Förderkreis »Rettet die Elbe« eV

Hamburg, den 15. Februar 2010

**Planfeststellungsverfahren für die
Vertiefung der Unter- und Außenelbe
2. Planänderung**

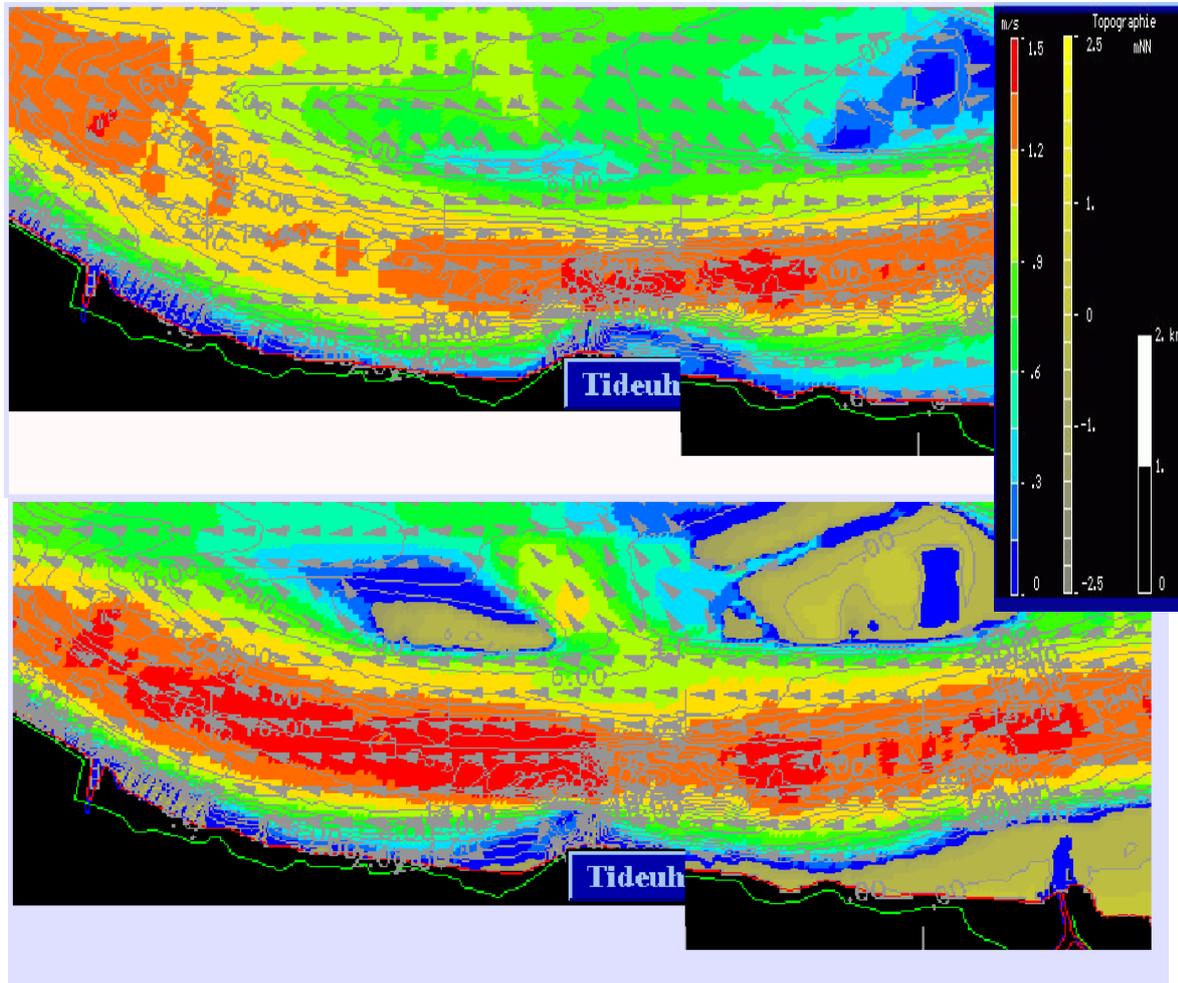
Östlich des Glameyer Stack befand sich ein über 30 m unter NN liegendes Loch in der Fahrrinne. Auch direkt neben dem Stack, das nach Norden in die Elbe ragt, erkennt man kleinere Vertiefungen. Die Riffel sind am Grund der Fahrrinne angedeutet (eine schattierte Karte lässt das klarer erkennen). Die Flachwasserzonen (himmelblau) am Südufer sind sehr schmal.

Strömungsrichtung und -stärke (m/s) bei vollem Flut- bzw. Ebbestrom, Referenzzustand 1992, Planungsunterlagen Elbvertiefung 1998, BAW

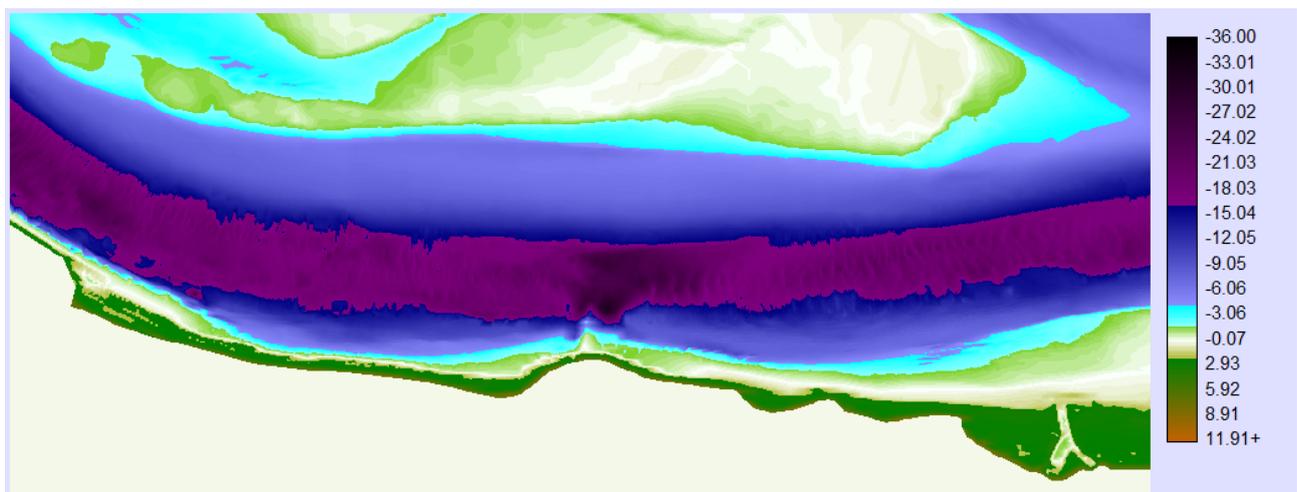
Zum Planverfahren der letzten Elbvertiefung präsentierte die Bundesanstalt für Wasserbau die Strömungsverhältnisse in der Elbe. Im hier betrachteten Abschnitt wirken sehr starke Flut- und Ebbeströme. Besonders an der Verengung des Glameyer Stack kann die Strömung beschleunigt werden, womit Riffel und Auskolkungen erklärlich sind.

Die BAW berechnete eine relativ geringe Zunahme der Stärke der Strömungen für den Fall der damals geplanten Vertiefung. Wie sich das auf das Flussbett auswirkte, zeigt das folgende Geländemodell der Vermessung des Jahres 2006 (Peil- und Vermessungsdaten WSA Hamburg).

Morphologische Änderungen 1998 bis 2006, Peil- und Vermessungsdaten WSA Hamburg. Rot: Sedimentauftrag, Blau: Sedimentabtrag; die Skala ist auf den Bereich ± 3 m gestaucht.

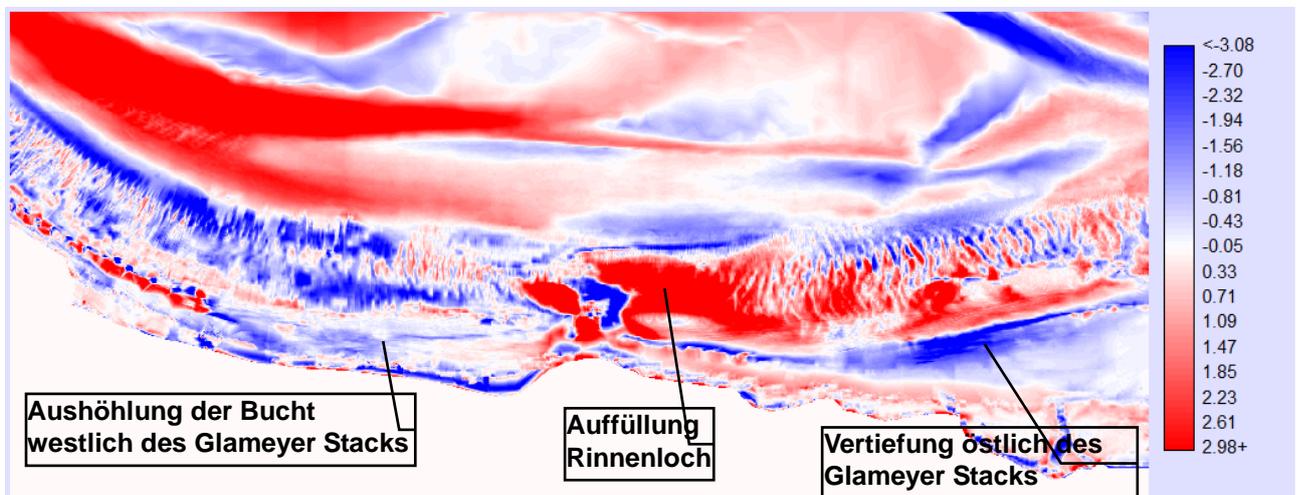
Auf den ersten Blick hat sich nicht viel verändert. Am meisten fällt die veränderte Form des Medemgrunds auf. Bildet man jedoch die Differenz zwischen dem Zustand von 2006 und dem von 1998, zeigt sich eine erhebliche Dynamik. Zwar sind nördlich des Medemgrunds, in der Medemrinne, Sedimentverlagerungen um über 10 m Höhe auf Distanzen von mehreren hundert Metern zu beobachten, aber die kleineren Bewegungen am Südufer treten in einem viel kritischer zu bewertenden Bereich auf.

Generell spiegelt sich die Strömungsdynamik in den Riffeln der Fahrrinne. Das Loch in der Rinne östlich des Stacks wurde um bis zu 8 m aufgefüllt, liegt aber immer noch weit unter der Solltiefe. Direkt am Stack haben heftige, aber lokal begrenzte Bewegungen stattgefunden. Die westliche Hälfte der Fahrrinne hat sich an ihrem Nordrand vertieft (hier hat die Elbe die Initialbaggerung vorweggenommen), und dem Medemgrund wurde ein westlicher Schwanz angeschwemmt.

Bedenklich ist die generelle Aushöhlung der Bucht westlich des Glameyer Stacks um 1 – 2 m, die bis an den schmalen Vorlandstreifen reicht. Genau beobachtet werden sollte die vom Stack nach Osten ausgehende, sich trichterförmig weitende Vertiefung. In diesen beiden ufernahen Bereichen war die Strömung sehr viel schwächer als im tiefen Wasser, und auch die relativen Änderungen wurden damals als gering prognostiziert. Trotzdem entstand in nur acht Jahren ein Problem, das mit erheblichem baulichen Aufwand gelöst werden muss, wie es in der Planänderung II beschrieben wird. Nach dieser Erfahrung stimmt die erneute Vorhersage der BAW misstrauisch, nach ihrer Modellrechnung könne nun wieder unbesorgt vertieft werden. Weniger Glaube an Computermodelle und mehr Respekt vor der Naturgewalt ist hier angebracht.
